Communauté de Communes du Briançonnais

Avenant n°1

Contrat de concession du service public de l'assainissement collectif

CONSTRUCTION DE LA STATION D'EPURATION INTERCOMMUNALE DU PAYS DE LA MEIJE LA GRAVE – VILLAR D' ARENE

CONSTRUCTION DU COLLECTEUR DE RACCORDEMENT DE VAL DE PRES

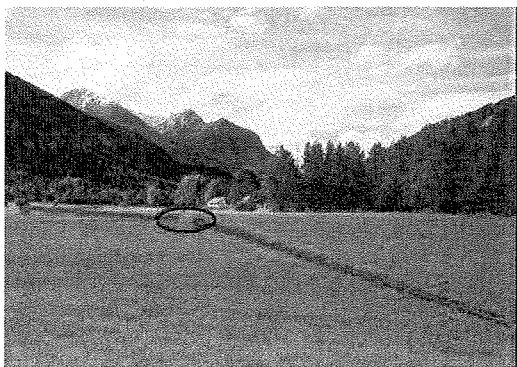
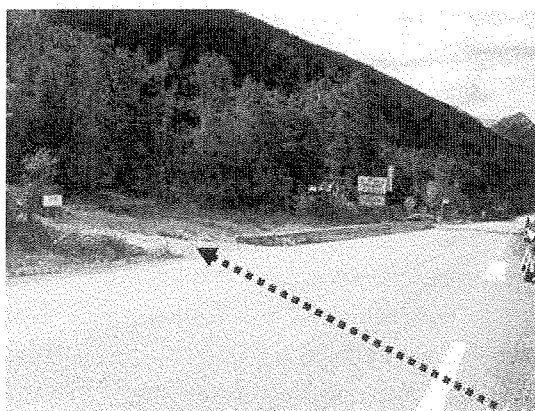
Mise en place d'un poste de refoulement intermédiaire, au niveau de la station d'épuration des Alberts, pour refouler vers la D201, puis la RN94.

Traversée de la plaine des Alberts, en terrain naturel.

Après longement de la D201 et de la RN94, fonçage sous la nationale pour rejoindre le collecteur de Montgenèvre sur le chemin du Vallon.

Raccordement de la partie haute au réseau de Puy-Saint-Pierre : tracé par la RD35 :

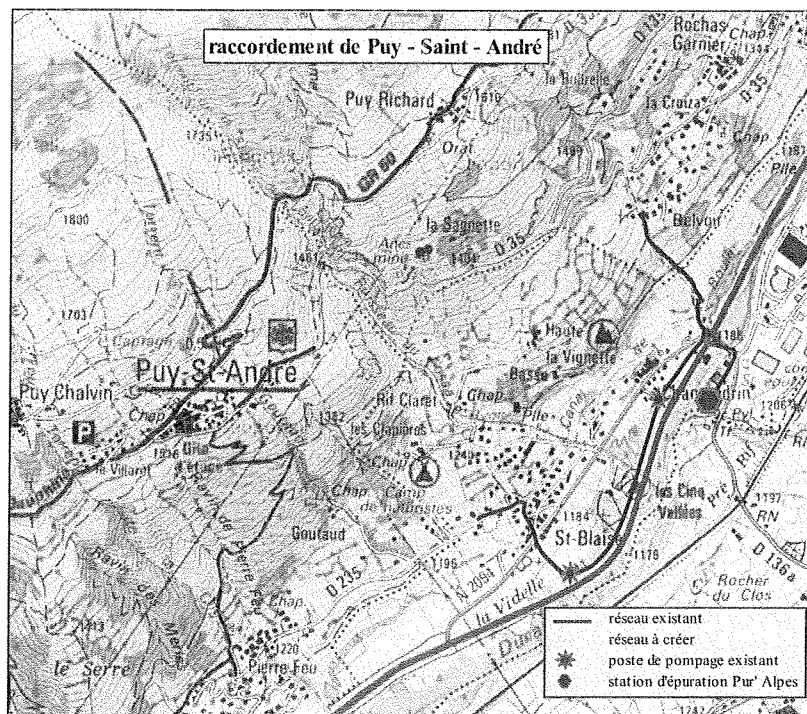
Le point de départ du nouveau réseau de transfert sera situé en amont de la fosse de décantation existante. La canalisation de transfert est créée selon un tracé gravitaire le long de la RD 35, pour être raccordée sur le réseau existant au niveau du lieu-dit Belvoir de la commune de Puy-Saint-Pierre.

Implantation du poste de pompage principal et canalisation de refoulement : vue de principe

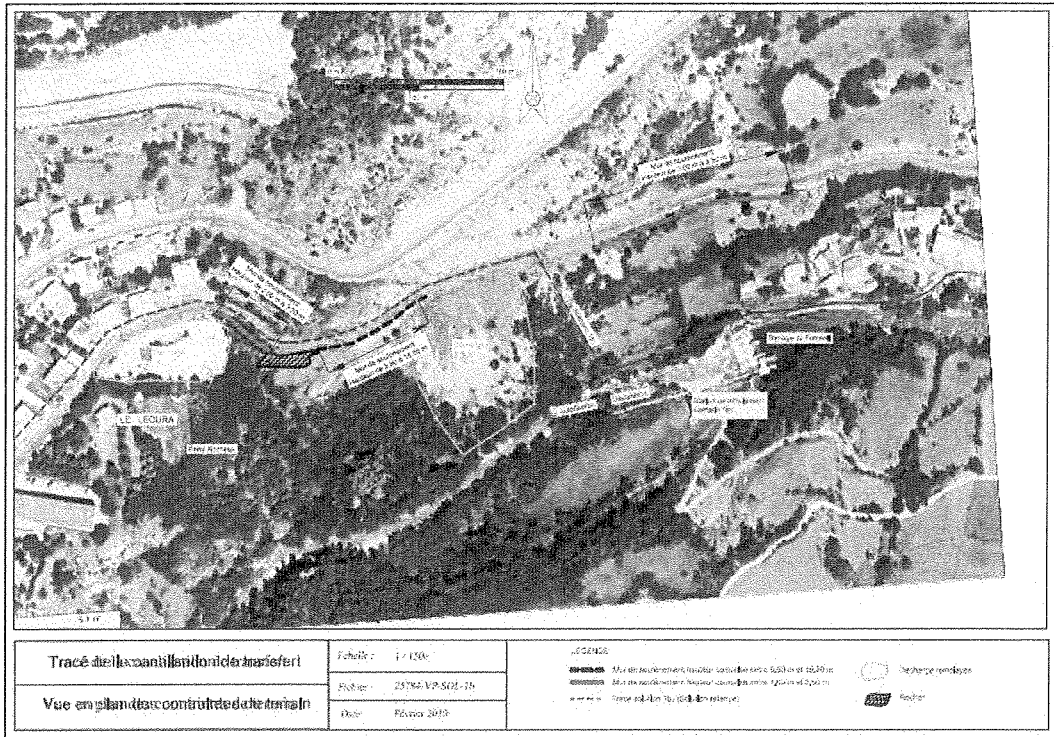
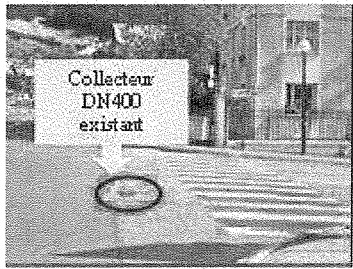
Le poste de refoulement sera placé le plus en aval possible du Fontenil tout en respectant la limite de distance inhérente la procédure de déclaration Loi sur l'eau. Son emplacement et le tracé de la canalisation de refoulement associée définitifs seront définis en concertation avec la Communauté de

Communes du Briançonnais en fonction des procédures de maîtrise foncière et du résultat des études préalables et notamment des levés topographiques, des tests géotechniques.

CONSTRUCTION DU COLLECTEUR DE RACCORDEMENT DE PONT DE CERVIERES

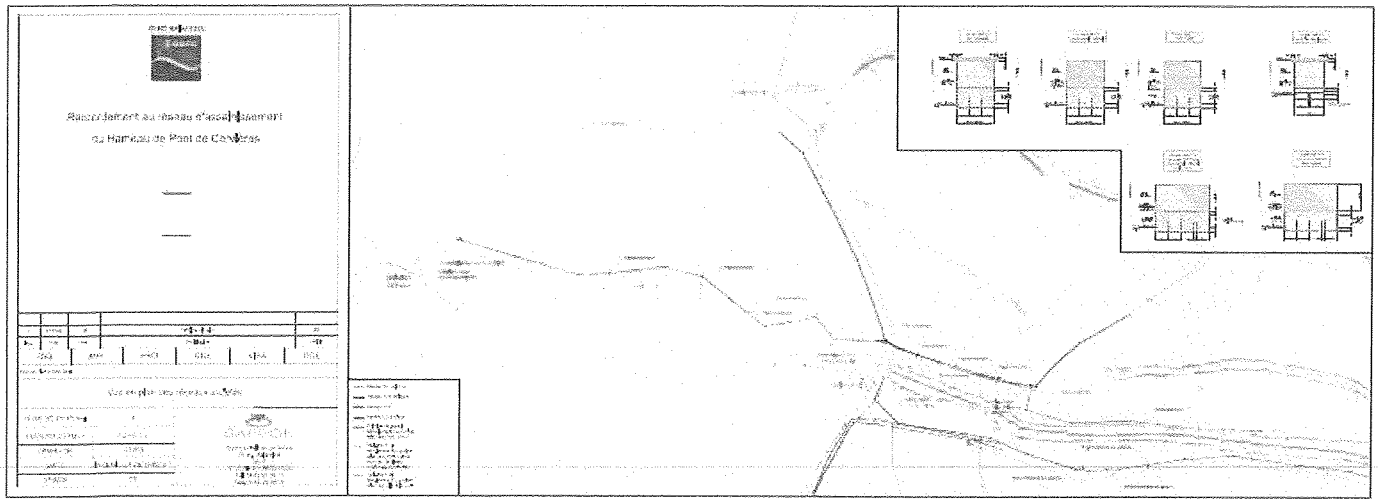
Il s'agit de créer le réseau de transfert du hameau de Pont de Cervières au système d'assainissement de Briançon. Le projet consiste en la création

Le plan projet du tracé de la canalisation de raccordement est donné ci-après :
